Добрый день, вопросы о требованиях пожарной безопасности!

О рассмотрении обращения

## Мнение специалистов института на письмо

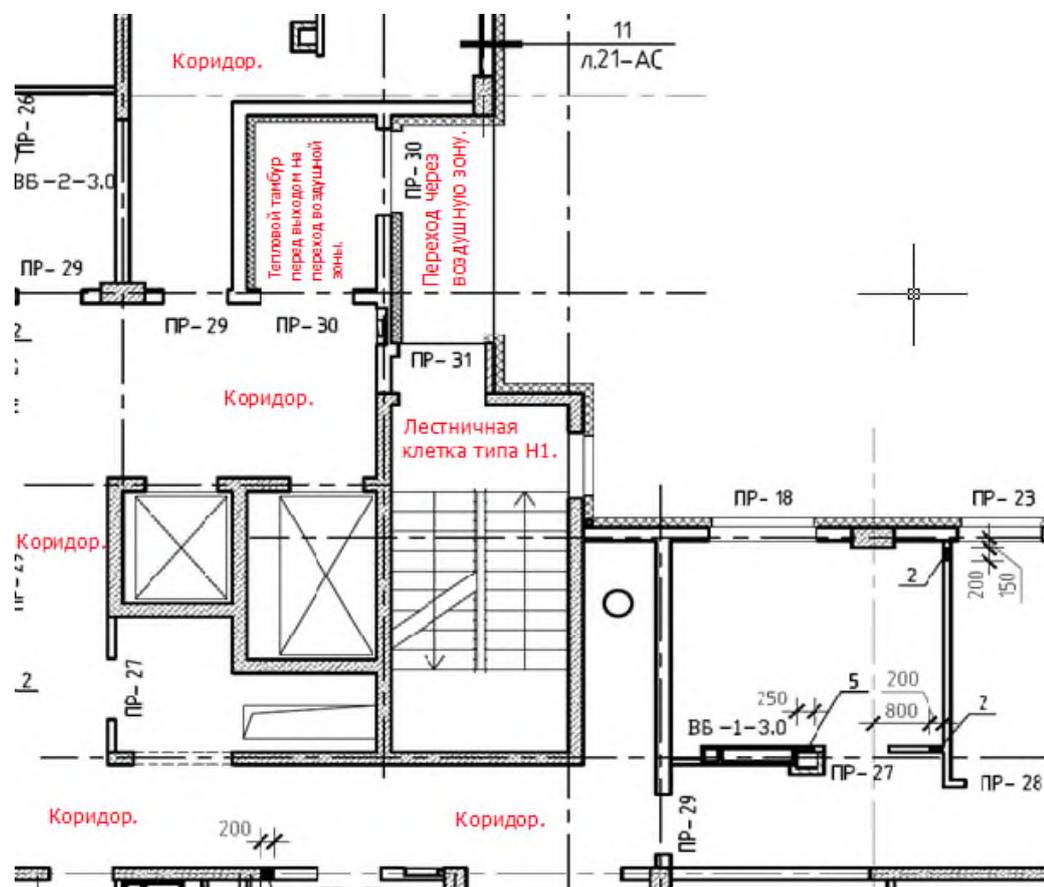
2. В Приложении Г СП 7.13130.2013 даны типовые схемы устройства перехода, ведущего в незадымляемую лестничную клетку типа Н1. Возможно ли устройство другого решения по устройству перехода в лестницу типа Н1, отличного от решения представленного на схемах приложения Г СП 7.13130.2013? По каким основным критериям следует проектировать перехода, ведущего в незадымляемую лестничную клетку типа Н? Может ли вход в лестничную клетку или выход на переход размещаться не на одной плоскости стены, то есть размещаться в разных плоскостях стены? Пример схемы устройства перехода, ведущего в незадымляемую лестничную клетку типа Н1 прилагаю.

2. В приложении Г СП 7.13130.2013 «Отопление, вентиляция и кондиционирование. Требования пожарной безопасности» представлены схематичные решения по устройству незадымляемых переходов через воздушную зону лестничных клеток типа Н1, а не объемно-планировочные решения данных лестничных клеток. При устройстве наружных воздушных переходов при незадымляемых лестничных клетках типа Н1 необходимо руководствоваться положениями вышеуказанного приложения, в котором приведены характерные геометрические размеры, в результате соблюдения которых будет обеспечиваться незадымляемость воздушных переходов рассматриваемых лестничных клеток. По условиям обеспечения незадымляемости переходов через воздушную зону дверные проемы выходов с этажей на балконы или лоджии и дверные проемы выходов на лестничную клетку должны быть расположены в одной плоскости.

При устройстве рассматриваемых воздушных переходов, отличных от типовых, для подтверждения принятых Вами объемно-планировочных решений допускается выполнить расчетную оценку условий незадымляемости поэтажных переходов через наружную воздушную зону.
